Asunto: Observaciones componente geotecnia - Modificación de obra No. 01

Asunto: Observaciones componente pavimentos - Modificación de obra No. 01

CONSECUTIVO No.	FECHA	ASUNTO	No. DE FOLIOS	DIRIGIDO A	ENTIDAD	RADICADO No.
GIC-GB-191-23	9-sep-24	Respuesta comunicación CMONQUIRA-CE-172 - Orden de giro No. 42 a 47 - Anticipo y CMONQUIRA-CE-171 Modificacion plan de inversion del anticipo	1 ARCHIVO	EDWIN JAVIER LINARES GARCIA REPRESENTANTE LEGAL CONSORCIO MONQUIRÁ	CONSORCIO MONQUIRÁ	
GIC-GB-192-23	9-sep-24	Solicitud programacion de obra	1 ARCHIVO	EDWIN JAVIER LINARES GARCIA REPRESENTANTE LEGAL CONSORCIO MONQUIRÁ	CONSORCIO MONQUIRÁ	
GIC-GB-193-23	9-sep-24	Remision Modificacion plan de invercion del anticipo V9	1 ARCHIVO	JOSE LEONARDO ALVAREZ FONSECA Supervisor de proyecto SECRETARIO DE INFRAESTRUCTURA PÚBLICA GOBERNACIÓN DE BOYACA DIRECCIÓN DE DESARROLLO DE LA INFRAESTRUCTURA VIAL	GOBERNACIÓN DE BOYACA	
GIC-GB-194-23	9-sep-24	Observaciones componente geotecnico modificacion de obra No. 01	1 ARCHIVO	EDWIN JAVIER LINARES GARCIA REPRESENTANTE LEGAL CONSORCIO MONQUIRÁ	CONSORCIO MONQUIRÁ

Ilustración 6. Ubicación de la Cantera Metrópolis que suministra base granular según los ensayos que adjunta el contratista.

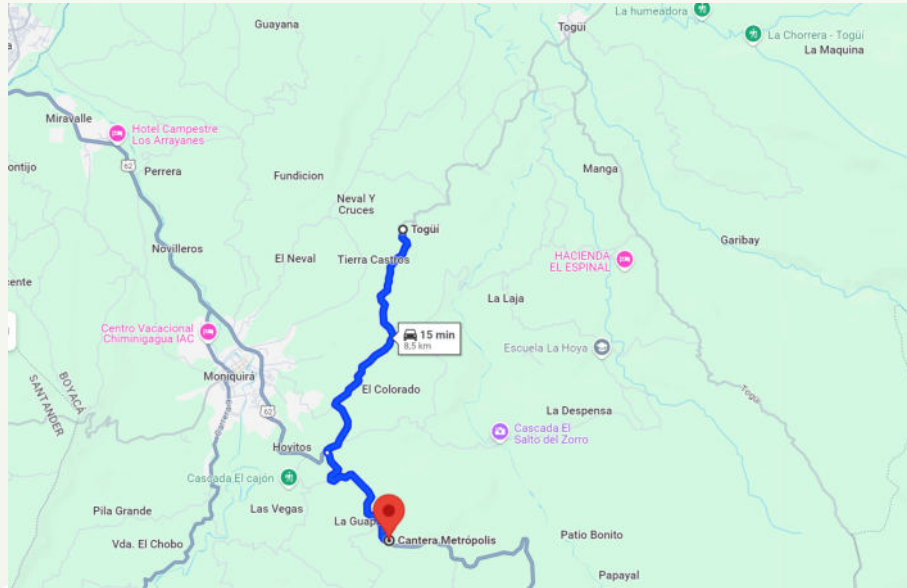
5. Nótese que como anexos a la nueva versión del informe presentan ensayos resistencia a la compresión de base granular con cemento de los cuales se tienen los siguientes comentarios:

- a. En el informe de pavimentos se menciona un % adecuado de adición de cemento del 5%, sin embargo, en los reportes de laboratorio relacionan 7%.
- b. Los resultados de laboratorio hacen relación del cumplimiento de la especificación INVIAS 2022, sin embargo, en el cuerpo del informe de diseño relacionan la INVIAS 2013, lo cual debe encontrarse en concordancia.
- c. Nótese que dentro de la descripción mencionan “la mezcla se utilizó cemento Argos Uso General (50 kg *bulto) y base granular color gris de la cantera Metrópolis”, por lo que emplean una base granular de una cantera ubicada a menos de 9 km del eje del proyecto. Por lo tanto, si se tiene disponibilidad de un granular, del cual se incluye granulometría cumpliendo especificación, no se entiende el por qué se requiere la mezcla con cemento, máxime si se tiene suficiencia estructural.

Ilustración 8. Sección transversal de estructuras y obras geotécnicas para la atención de sitios críticos.

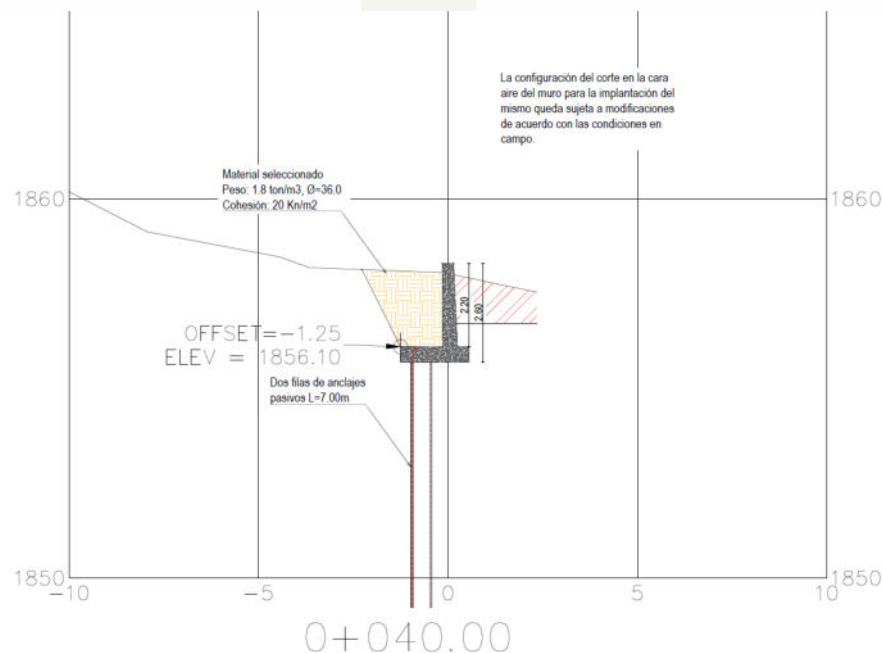
7. Es imperativo que se revisen las secciones transversales geotécnicas en los sitios críticos, de modo que estén en total concordancia con el informe de pavimento. Las obras geotécnicas (ver ejemplo de la siguiente ilustración), requieren modificaciones en la plataforma de trabajo, lo cual influye directamente en la capacidad de soporte del pavimento proyectado. Estas modificaciones pueden mejorar las condiciones de soporte, permitiendo ajustar el diseño del pavimento para obtener un rendimiento estructural óptimo y, a su vez, variación en los espesores de las intervenciones proyectadas. Este aspecto se considera fundamental en análisis de la problemática en el entendido que se utilizará un material seleccionado y por lo tanto se partiría de un CBR para la zona de intervención diferente.
